**III. IZMJENE I DOPUNE  
URBANISTIČKOG PLANA UREĐENJA  
GRADA SLATINA  
Prijedlog**

Osijek, veljača 2021.

Nositelj izrade plana:	VIROVITIČKO - PODRAVSKA ŽUPANIJA <b>GRAD SLATINA</b>
Plan izradio:	ZAVOD ZA PROSTORNO PLANIRANJE d.d. Osijek, Vijenac Paje Kolarića 5a
Naziv prostornog plana:	<b>III. IZMJENE I DOPUNE URBANISTIČKOG PLANA UREĐENJA GRADA SLATINA Prijedlog</b>
Odgovorna osoba Zavoda:	<hr/> Krunoslav Lipić, dipl.ing.arh.
Odgovorni voditelj:	<hr/> SANDRA HORVAT, dipl.ing.arh.
Stručni tim:	Sandra Horvat, dipl.ing.arh. Vlado Sudar, dipl.ing.građ. Stjepan Stakor, dipl.ing.kult.tehn. Ivica Bugarić, dipl.ing.građ.. Stojan Stojković, dipl.iur.
Tehnička obrada:	Tomislav Fiala, građ.teh.nis.
Datum izrade:	veljača, 2021. godine

VAŽEĆI PLAN S OZNAKOM IZMJENE

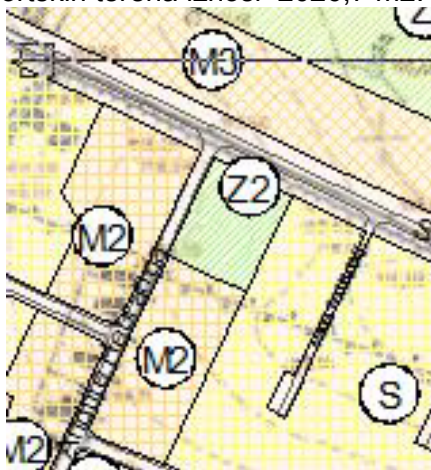
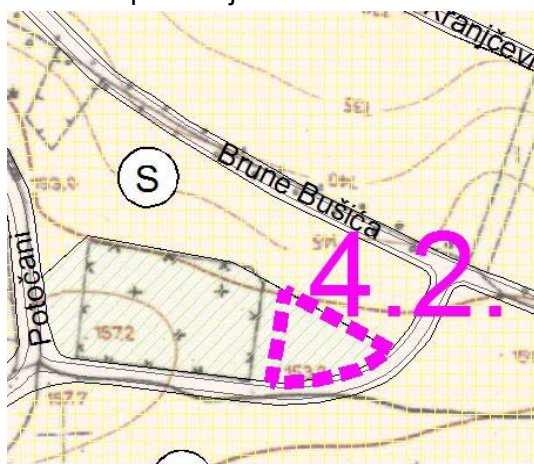
**4.1. ZAHTJEV GRAD SLATINA** –izmjena obuhvaća planiranje dječjeg igrališta na dijelu kč. br 4093 i dijelu kč.br. 4021/1 na području postojećeg sportskog terena a trenutno mješovite namjene M2 . Površina dječjeg igrališta i sportskih terena iznosi 2026,7 m<sup>2</sup>.

VAŽEĆI PLAN S OZNAKOM IZMJENE

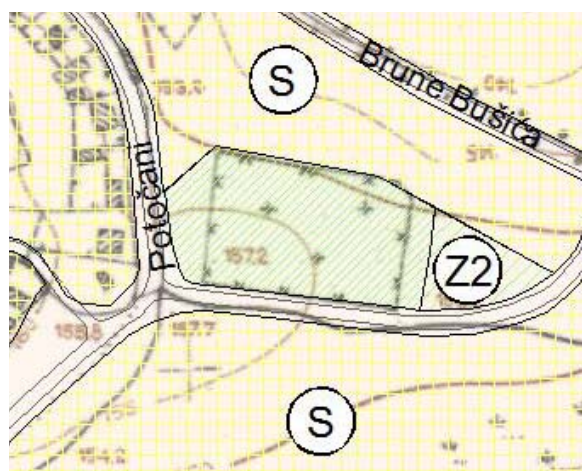
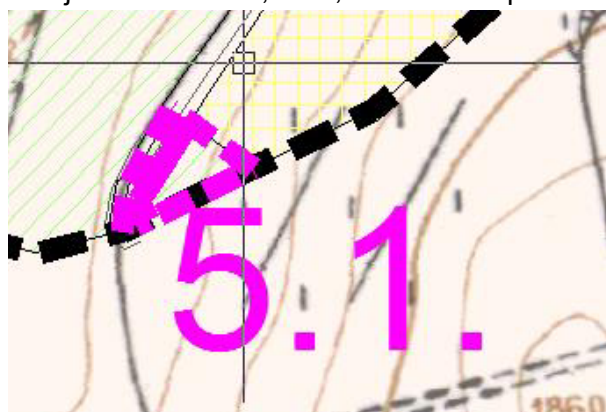
**4.2. ZAHTJEV GRAD SLATINA** – izmjena obuhvaća planiranje dječjeg igrališta na dijelu kč. br 5151/43 u vlasništvu Grada Slatine. Dosadašnja namjena bila je javne zelene površine, a prenamjenjuje se u dječje igralište. Površina prenamjene iznosi 1301 m<sup>2</sup>.

VAŽEĆI PLAN S OZNAKOM IZMJENE

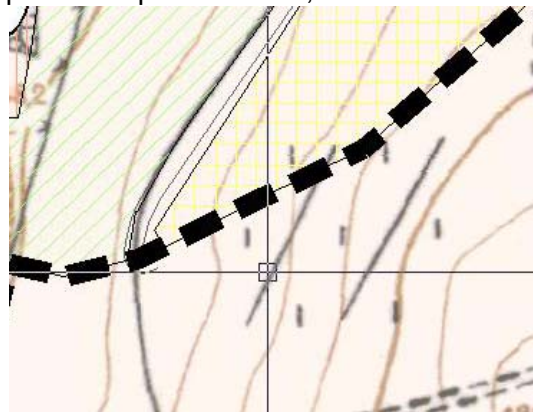
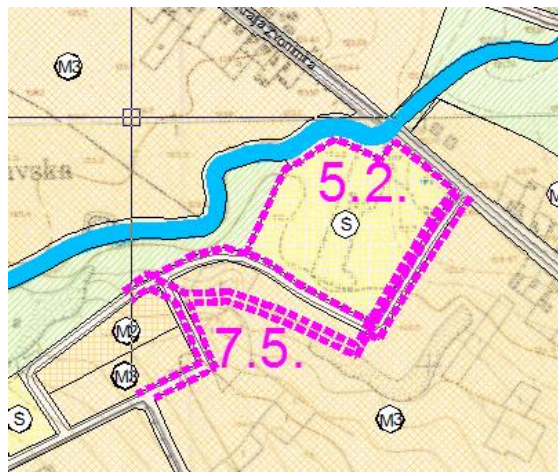
**5.1.ZAHTJEV** za prenamjenom kč.br 4361/1 iz zelene površine u stambenu namjenu – zahtjev se prihvaća djelomično – dio čestice se ne prenamjenjuje u stambenu namjenu zbog potrebne širine prometnog koridora. Površina prenamjene iz zelene površine u stambenu namjenu iznosi 382,6 m<sup>2</sup>, a iz zelene površine u prometnu površinu 184,7 m<sup>2</sup>.

VAŽEĆI PLAN S OZNAKOM IZMJENE

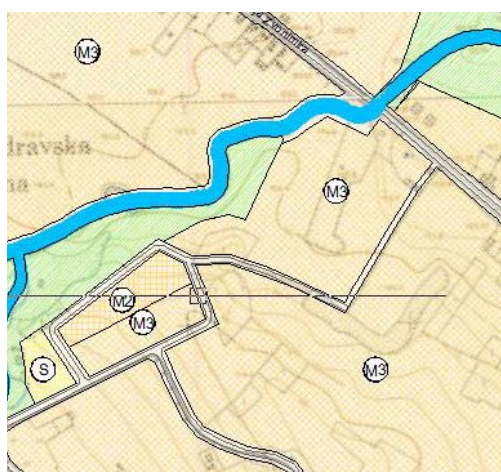
**5.2. ZAHTJEV** zahtjev za prenamjenom kč.br. 5398,5399,5401,5402,5403 I 7325 iz stambene u mješovitu namjenu M3 (5398 je vodotok i javna površina) – zahtjev se dijelom prihvaća – područje na kojem je planirana javna površina i vodotok nije moguće prenamjeniti a ostali dio se prenamjenjuje iz stambene namjene u mješovitu namjenu M3, zajedno sa susjednim česticama koje čine planirani stambeni blok. Površina prenamjene iznosi 23 032,4 m<sup>2</sup>.

Također se na predmetnom području sukladno zahtjevu Grada Slatine mijenja prometna mreža (obrazloženo pod izmjenom 7.5).

VAŽEĆI PLAN S OZNAKOM IZMJENE

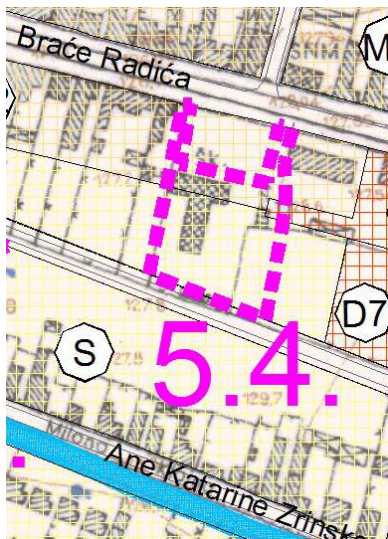
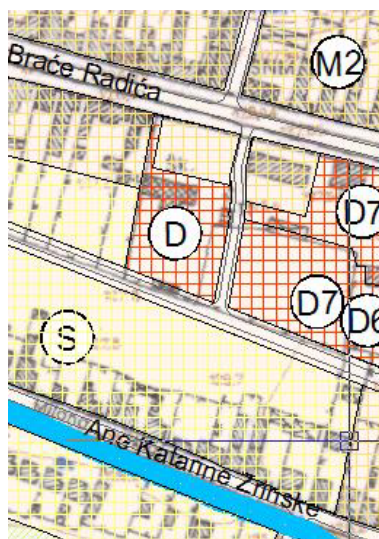
**5.4 ZAHTJEV GRADA SLATINA** – izmjena obuhvaća planiranje prometnog ulaza sa sjeverne strane kod Crvenog Križa, te prenamjenu iz stambene i mješovite namjene u javnu i društvenu namjenu D.

VAŽEĆI PLAN S OZNAKOM IZMJENE

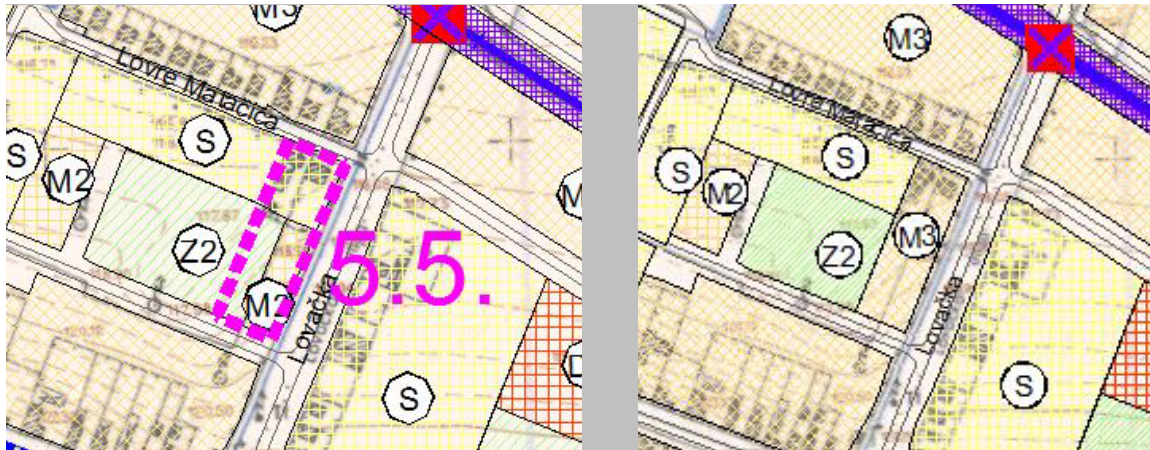
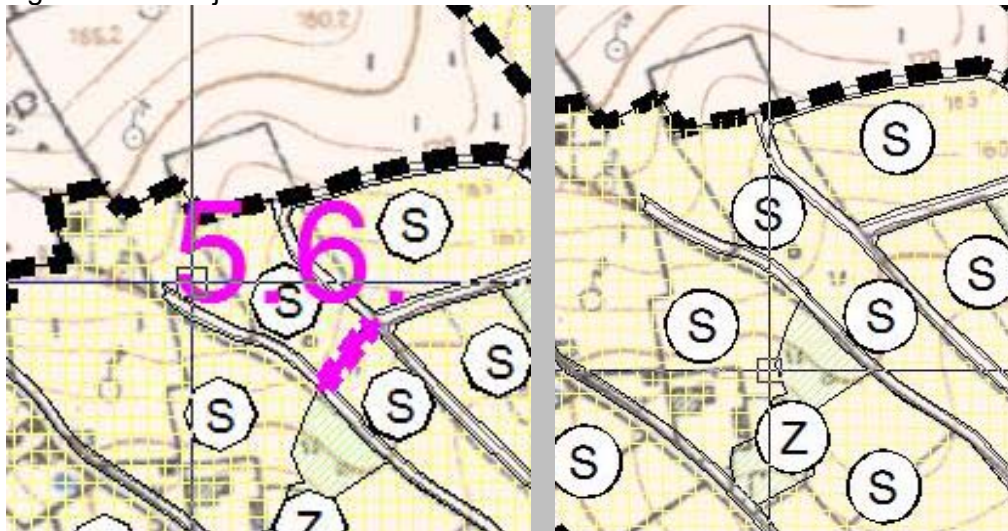
**5.5. ZAHTJEV** za prenamjenom na k.č.broj 3943, 3944 i 3941 - zahtjev se djelomično prihvaća, građevne čestice se prenamjenjuju u mješovitu namjenu M3, ali se planirana prometna površina zadržava jer je prometni pristupa sa zapadne strane uzak za smještaj infrastrukture.

Površina prenamjene iznosi 1265,3 m<sup>2</sup> iz stambene u mješovitu namjenu M3, 1094,2 m<sup>2</sup> iz mješovite namjene M2 U mješovitu namjenu M3, te 937,1 m<sup>2</sup> iz igrališta u mješovitu namjenu M3.

VAŽEĆI PLAN S OZNAKOM IZMJENE

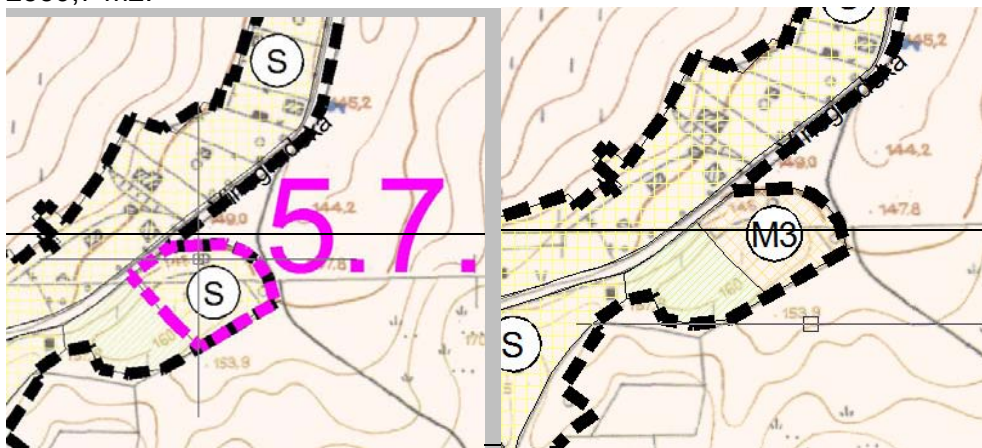
**5.6. ZAHTJEV** zahtjev za ukidanjem postojeće prometne površine – nerazvrstane ceste na dijelu kč.br. 3040, uz među s kč.br. 3036/3 u vlasništvu Grada s obzirom da je na njoj izgrađena obiteljska kuća

VAŽEĆI PLAN S OZNAKOM IZMJENE

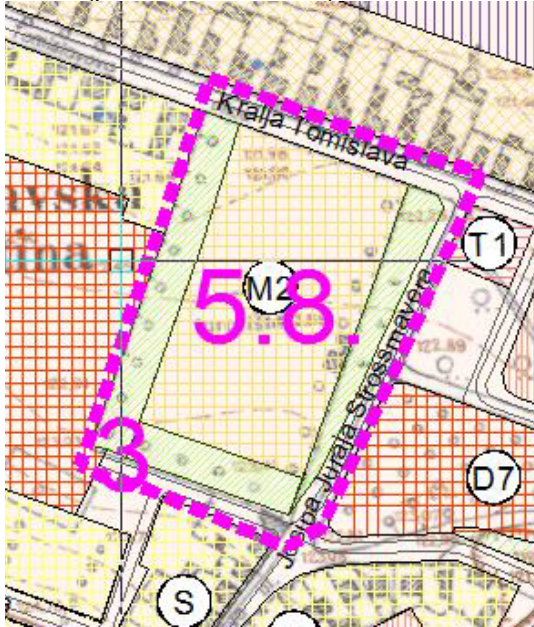
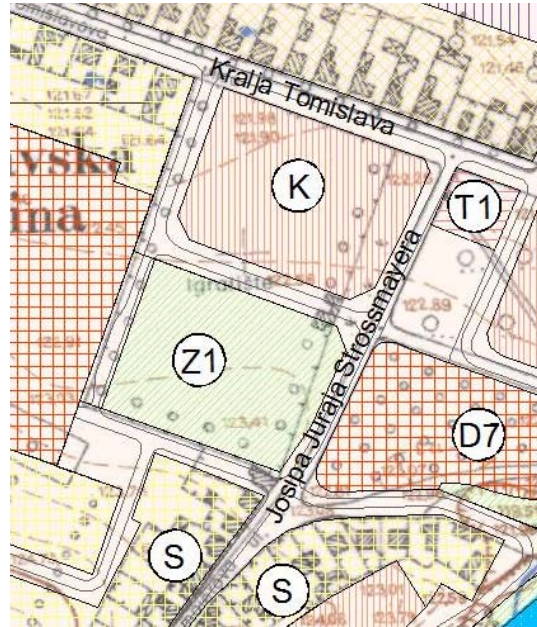
**5.7. ZAHTJEV** za prenamjenom kč.br. 7050 i 7051/1 – zahtjev se djelomično prihvaća, te se dio na kojem je izgrađena građevina na kč.br. 7050 prenamjenjuje iz stambene namjene u mješovitu namjenu M3. Kč.br. 7051/1 je izvan građevinskog područja i nije predmet izmjena i dopuna PPUG Slatine te ju nije moguće ugraditi u UPU Slatine. Površina prenamjene iznosi 2559,7 m<sup>2</sup>.

VAŽEĆI PLAN S OZNAKOM IZMJENE

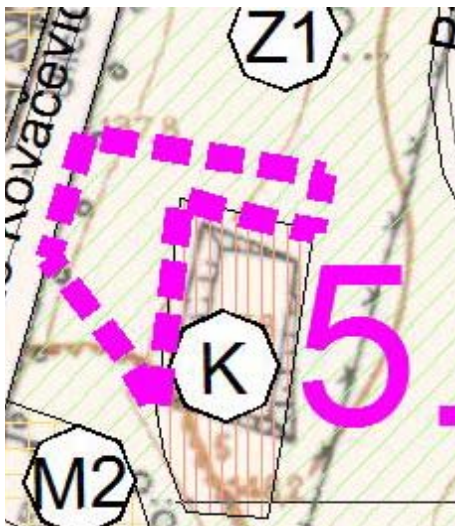
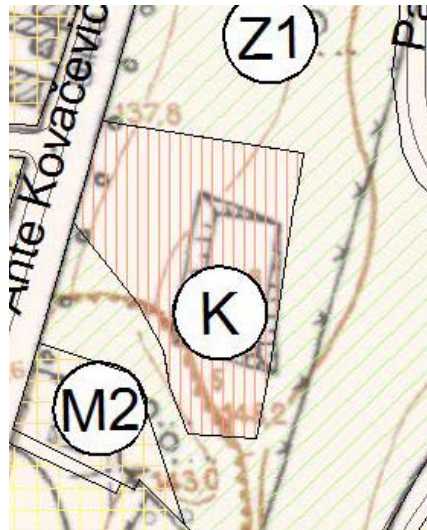
**5.9. ZAHTJEV za povećanjem poslovne namjene** – izmjene vezane povećanje poslovne namjene vezano za izvedenu nadogradnju na kč. br. 4363/3. Površina prenamjene iz Z2 u K iznosi 1789,74 m<sup>2</sup>.

VAŽEĆI PLAN S OZNAKOM IZMJENE

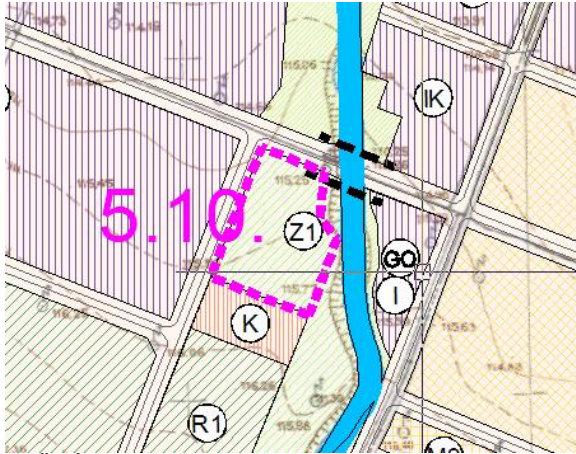
**5.10. ZAHTJEV GRADA SLATINE** – izmjene vezane za omogućavanje izgradnje nogometne akademije / sportskog kampa i sl., te se na kč.br. 1509/84 dio planirane dosadašnje namjene Z1 prenamjenjuje u sportsko – rekreacijsku namjenu - R1 u površini od 6919,8 m<sup>2</sup>.

VAŽEĆI PLAN S OZNAKOM IZMJENE

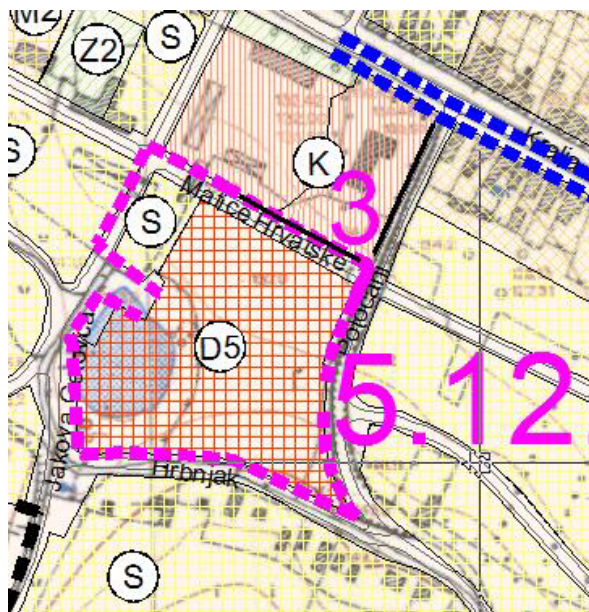
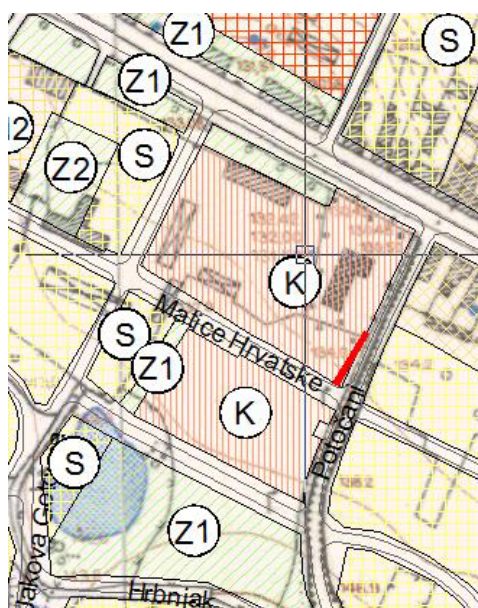
**5.12.** – Izmjene vezane za prenamjenu kč.br. 4254/1 i dijela 4255/2 na području dosadašnje planirane srednje škole (od koje se odustaje). Predmetno područje se na sjevernom dijelu namjenjuje u poslovnu namjenu, na manjem jugozapadnom dijelu u stambenu namjenu a na pretežitom južnom dijelu u javnu zelenu površinu – park, te planiranu prometnu površinu u smjeru istok – zapad.

VAŽEĆI PLAN S OZNAKOM IZMJENE

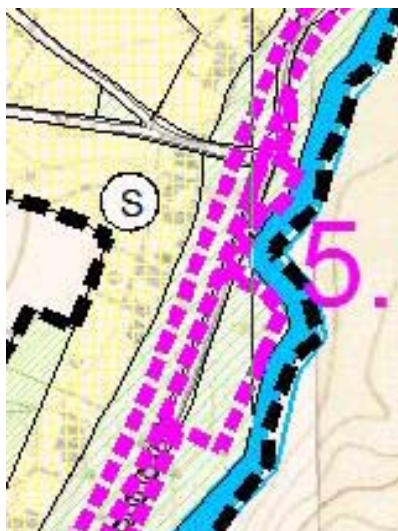
**5.13.** Izmjena vezana za omogućavanje izgradnje vatrogasnog centra (javne i društvene namjene) na području dosadašnje gospodarske namjene na kč.br.1506/102, 1506/103, 1506/104, 1506/105, 1506/110, 1506/111.

VAŽEĆI PLAN S OZNAKOM IZMJENE

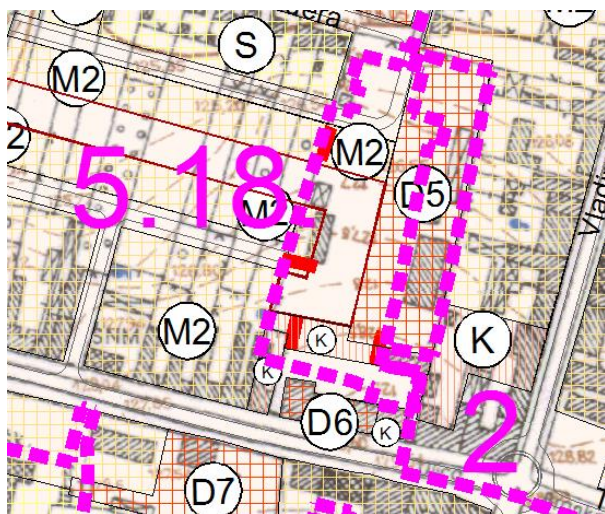
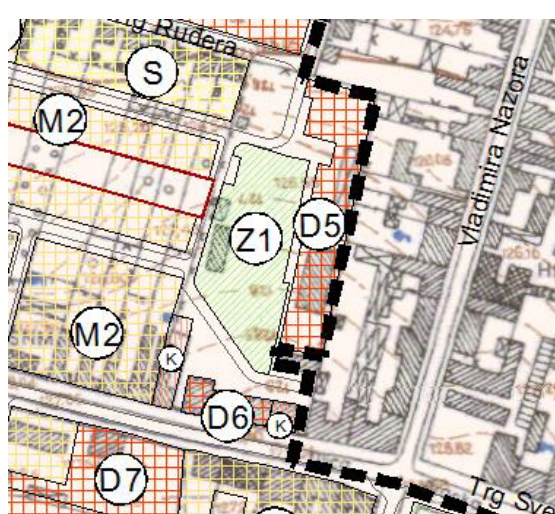
**5.18.** Na katastarskim česticama br. 3547/1, 3547/5, 3547/6, 3547/7, 3547/8, 3547/9, 3555, 3556 i 3557, u središtu grada Slatine mijenja se prostorno rješenje u smislu planiranja prometne površine s parkiralištem (prilaz i prometne površine za parkiralište iz pravca Trga Ruđera Boškovića, kako bi se rasteretila glavna gradska Ulica Braće Radića od ulaza/izlaza za potrebe pristupa postojećim i planiranim sadržajima između Trga R. Boškovića i Ulice B. Radića), javne parkovne površine, te smanjenja planiranih površina za gradnju javne i društvene, poslovne i mješovite namjene M2.

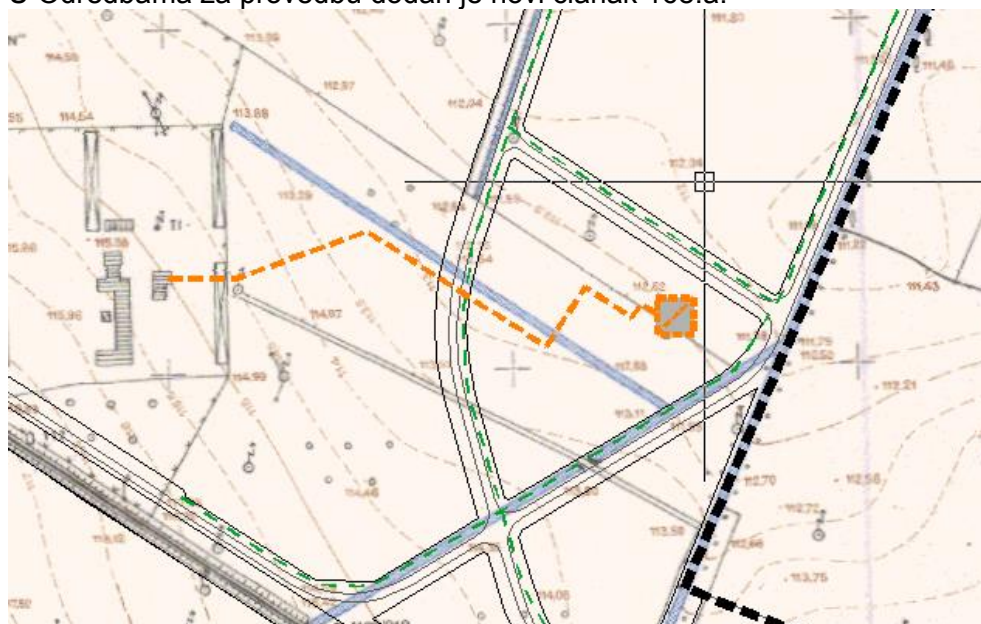
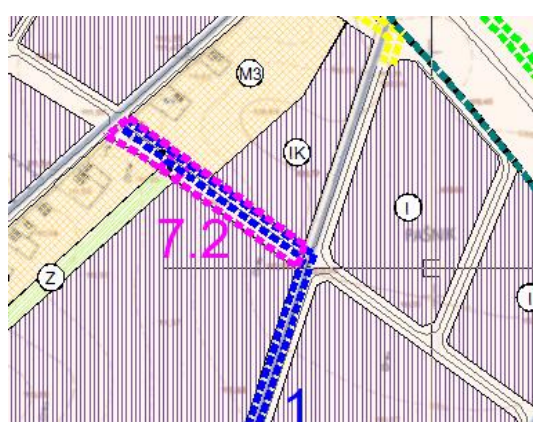
**7.1.** Na području gospodarske zone Turbina izveden je parovod od objekta kogeneracije do kotlovnice Marinade i dviju sušara. Parovod je nadzemni tlaka u cijevi 7,5 bara profila DN 125 mm. Parovod i kogeneracijsko postrojenje su ucrtani na kartografskom prikazu br. "2.D. Plinoopskrba".

U Odredbama za provedbu dodan je novi članak 168.a.

VAŽEĆI PLAN S OZNAKOM IZMJENE

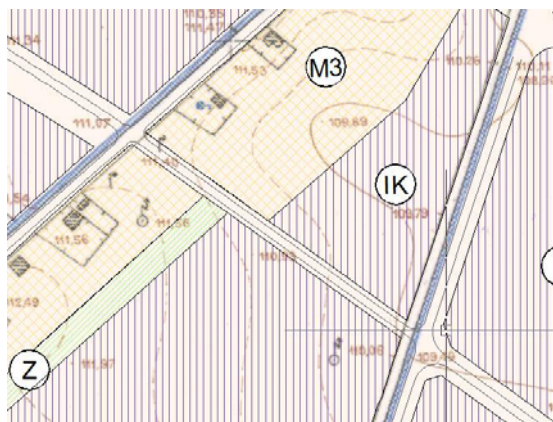
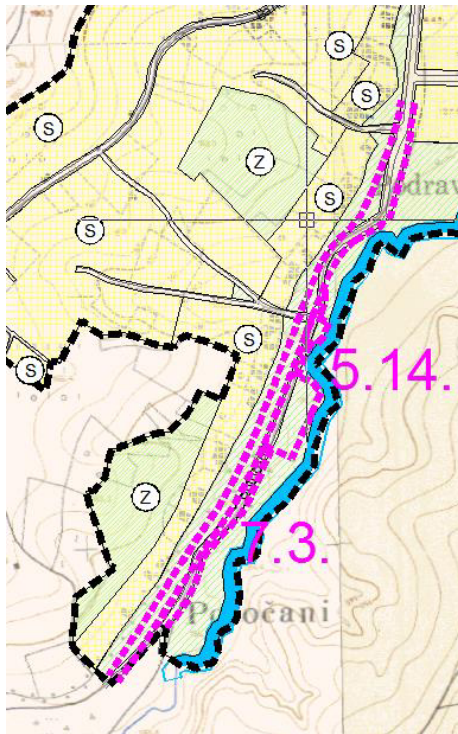
**7.2.** Izmjenom i dopunom sužava se planirani pristup s Ulice Nikole Šubića Zrinskog u gospodarsku zonu istočno od navedene ulice. Novi ulaz planira se samo preko parcele 1913/1 u širini cca 12,0 m.

VAŽEĆI PLAN S OZNAKOM IZMJENE

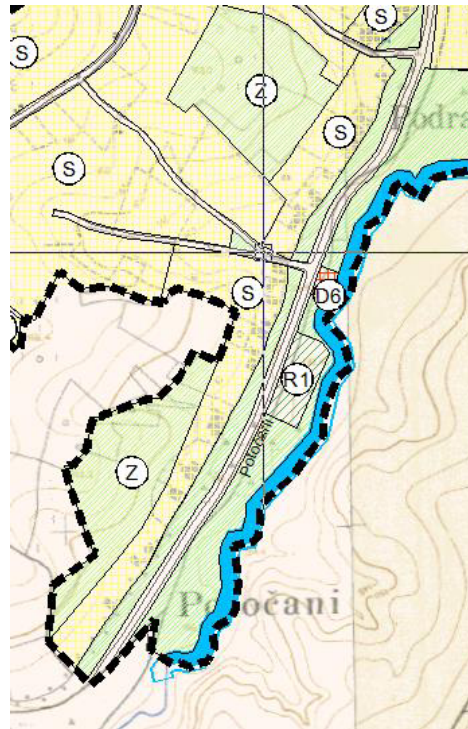
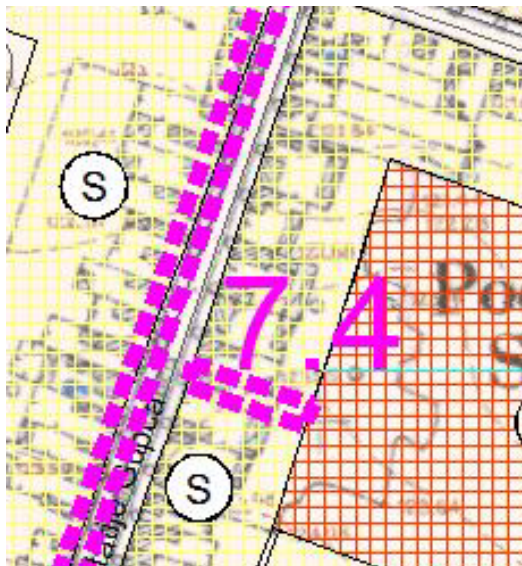
7.3. Izmjena i dopuna obuhvaća ucrtavanje postojeće prometnice sukladno izvedenom stanju na području Potočana

VAŽEĆI PLAN S OZNAKOM IZMJENE

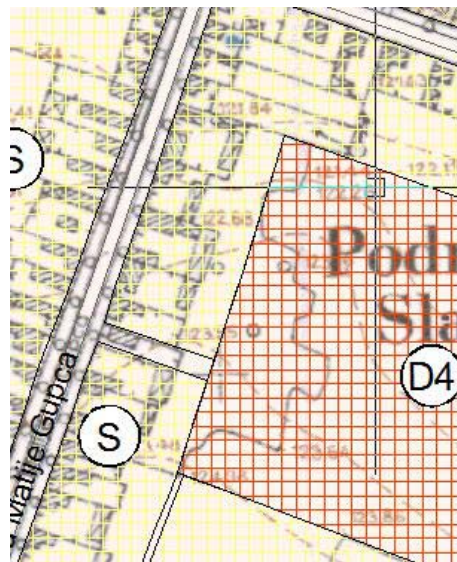
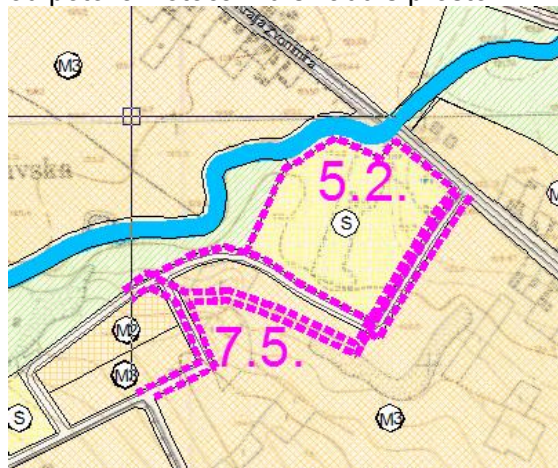
7.4. izmjena vezana za ucrtavanje postojećeg puta do Osnovne škole Eugena Kumičića, na kč.br. 2524 u vlasništvu Grada Slatine na području dosadašnje stambene namjene. Površina prenamjene iznosi 499,4 m<sup>2</sup>.

VAŽEĆI PLAN S OZNAKOM IZMJENE

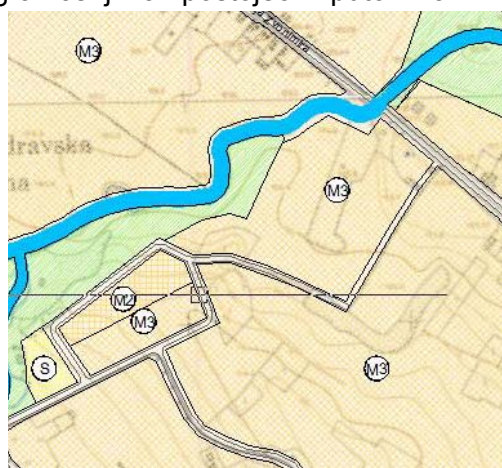
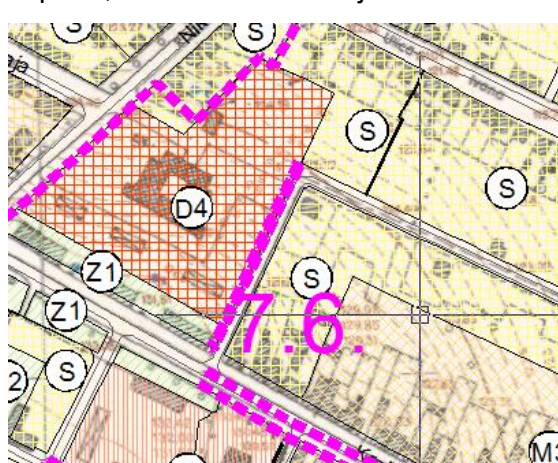
7.5. Izmjena planirane prometne mreže u dijelu cesta/ulica od Ulice kralja Zvonimira istočno od potoka Potočani u skladu s prostornim ograničenjima i postojećim putovima

VAŽEĆI PLAN S OZNAKOM IZMJENE

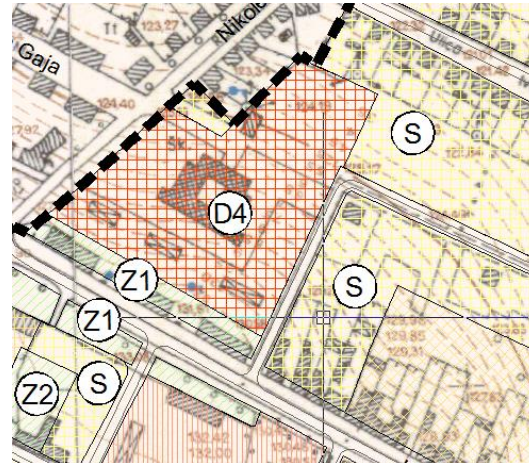
7.6. Izmjena i dopuna obuhvaća proširenje koridora Školske ulice za 2 metra prema zapadu, na dionici uz lokaciju škole.
